09.09.14**Empfehlungen
der Ausschüsse**

zu **Punkt ...** der 925. Sitzung des Bundesrates am 19. September 2014

Verordnung zur Änderung der Sechzehnten Verordnung zur Durchführung des Bundes-Immissionsschutzgesetzes (Verkehrslärmschutzverordnung - 16. BImSchV)

Bild"

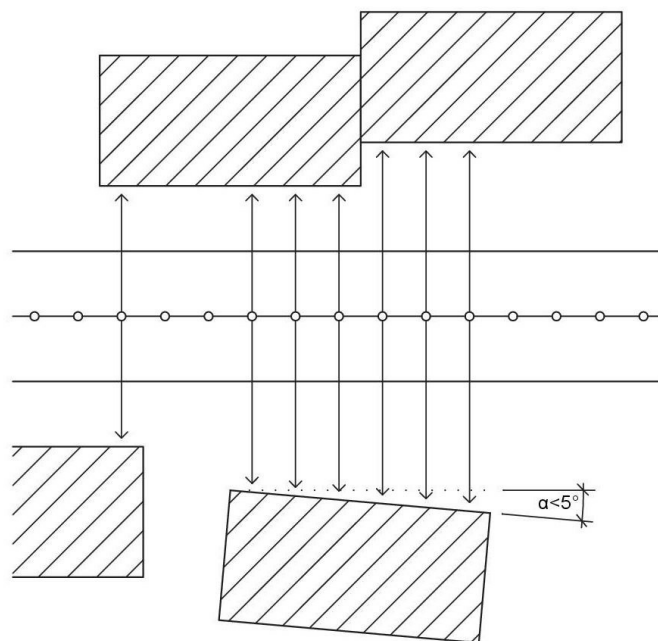
U 10. Zu Artikel 1 Nummer 5 (Anlage 2 Nummer 6.6 letzter Satz)

In Artikel 1 Nummer 5 ist in Anlage 2 Nummer 6.6 der letzte Satz

"Es sind Reflexionen bis einschließlich der 3. Ordnung zu berechnen."

durch folgende Sätze zu ersetzen:

"Es sind Reflexionen 1. Ordnung (mittels Spiegelquellenverfahren) zu berechnen und bei Gebäudeschluchten mit einem Reflexionszuschlag nach nachfolgender Definition zu ergänzen.

Zuschlag für Mehrfachreflexionen:

Verläuft ein Fahrstreifen zwischen parallelen, reflektierenden Stützmauern, Lärmschutzwänden oder geschlossenen Hausfassaden (Lückenanteil < 30 %) (siehe Bild), erhöht sich der Mittelungspegel zusätzlich zur ersten Reflexion um

$$D_{\text{refl}} = 4 \cdot h_{\text{Beb}}/w \leq 3,2$$

h_{Beb} ... mittlere Höhe der Stützmauern, Lärmschutzwände oder Hausfassaden. Sind diese nicht auf beiden Straßenseiten gleich hoch, ist die mittlere Höhe der niedrigeren Fläche einzusetzen.

w ... Abstand der reflektierenden Flächen voneinander.

Sind die Lärmschutzwände oder Stützmauern absorbierend bekleidet, ist

$$D_{\text{refl}} = 2 \cdot h_{\text{Beb}}/w \leq 1,6.$$

Bei hochabsorbierenden Lärmschutzwänden wird die Mehrfachreflexion vernachlässigt.

Anmerkung: Reflektierende Stützmauern, Lärmschutzwände oder geschlossene Hausfassaden gelten als "parallel", wenn sie in einem Winkel von höchstens 5° zueinander stehen.

Begründung:

Die neue Schall 03 fordert die Berechnung von Reflexionen bis zur 3. Ordnung, ohne die zu wählende Vorgehensweise hinreichend zu definieren. Der beabsichtigte Genauigkeitszugewinn geht durch die nur mit großem Rechenaufwand mögliche Überprüfbarkeit und die geringe Präzision der jeweiligen Berechnung von Reflexionen höherer Ordnung vollständig verloren. Um auch mit höheren Reflexionsordnungen in unterschiedlichen Gutachten tatsächlich übereinstimmende Ergebnisse zu erzielen, müssten zusätzliche umfangreiche Festlegungen getroffen werden (u. a. zur Projektion und Abschirmung/seitliche Beugung von reflektierten Strahlen, Suchstrahlverfahren, etc.).

Zudem erhöhen sich die Rechenzeiten durch die Einbeziehung der Reflexionen 2. und 3. Ordnung bei komplexeren Situationen erheblich (siehe Gutachten zum Entwurf einer Verordnung zur Änderung der 16. BImSchV - Überprüfung der Rechenvorschriften der Schall 03 [2012], Wölfel Beratende Ingenieure GmbH + Co. KG, Höchberg, im Auftrag des Ministeriums für Verkehr und Infrastruktur Baden-Württemberg vom 21. August 2014). Insbesondere in Situationen mit vielen Gebäuden oder auch bei großen topografisch gegliederten Untersuchungsgebieten ergeben sich Rechenzeiten, die in der Praxis - ohne Vereinfachungen beim Rechenverfahren - nicht mehr darstellbar sind. Die Berücksichtigung von Reflexionen soll daher wie bei der bisherigen RLS-90 Berechnung mittels der Reflexionen 1. Ordnung, exakt definiert über das Spiegelquellenverfahren, mit Mehrfachreflexionszuschlag bei beidseitig geschlossener Bebauung erfolgen. Dies insbesondere auch vor dem Hintergrund der Qualitätssicherung von Berechnungen gem. DIN 45687 bzw. ISO 17534, die bei der Berücksichtigung höherer Reflexionen nicht gegeben ist.
